Eindadvies

ADVIESCOMMISSIE WONEN
Heiloo

Westerweg 226

Projectgegevens			
Ontvangst tekeningen	23-4-2024		
Eindadvies	Heiloo		
Bouwlocatie	Westerweg 226		
Projectnaam	Westerweg 226		
Projectnummer / werknr.			
Nieuwbouw / renovatie	Nieuwbouw		
Projectleider gemeente	J. Hopman		
Opdrachtgever	Organisatie	GTP Vastgoedontwikkeling BV	
	Contactpersoon	J.J. Breg	
	Adres	Prins Bernhardlaan 16	
	Postcode	1815JG	
	Plaats	Alkmaar	
	Telefoon	072-2010220	
	E-mail	j.breg@d-va.nl	
	Internet	www.gtpvastgoed.nl	
Architectenbureau	Architectenbureau	BA Breddels Architecten	
	Contactpersoon		
	Adres	J. Duikerweg 13	
	Postcode	1703DH	
	Plaats	Heerhugowaard	
	Telefoon	072-5760600	
	E-mail	architect@breddels.nl	
	Internet	Breddels.nl	
Adviescommissie Wonen	Contactpersonen	Ad Kämink	Matthijs de Moel
	Telefoon	06-52472693	06-48133158
Email Adviescommissie	woneninheiloo@gmail.com		
Complex / Bouwplan			
Woningtypologie	Appartementengebouw		
Aantal woningen	33		
Aantal bouwlagen woning	4		
Aantal woningtypen	4

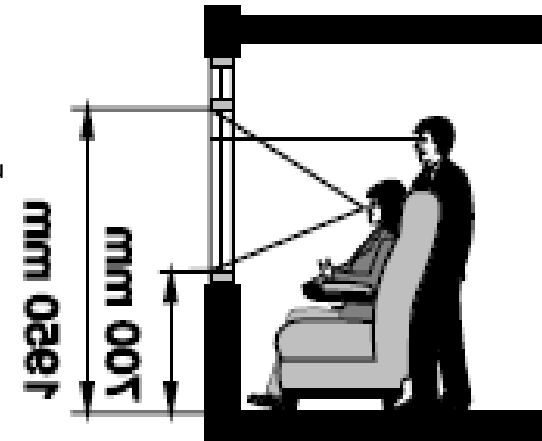
- 27.9. Kraan buiten waterstraal douche plaatsen:
- a. Tussen 0,90 – 1,20 m. boven vloerniveau,
 - b. Afstand kraan $\leftrightarrow$ glijstang hart op hart: 20 cm.
 - c. Hart glijstang $\leftrightarrow$ binnenwand ≥ 30 cm.

Dit advies geven wij, opdat een eventuele hulpverlener de kraan kan bedienen, zonder zelf nat te worden of over de gebruiker heen hoeft te hangen
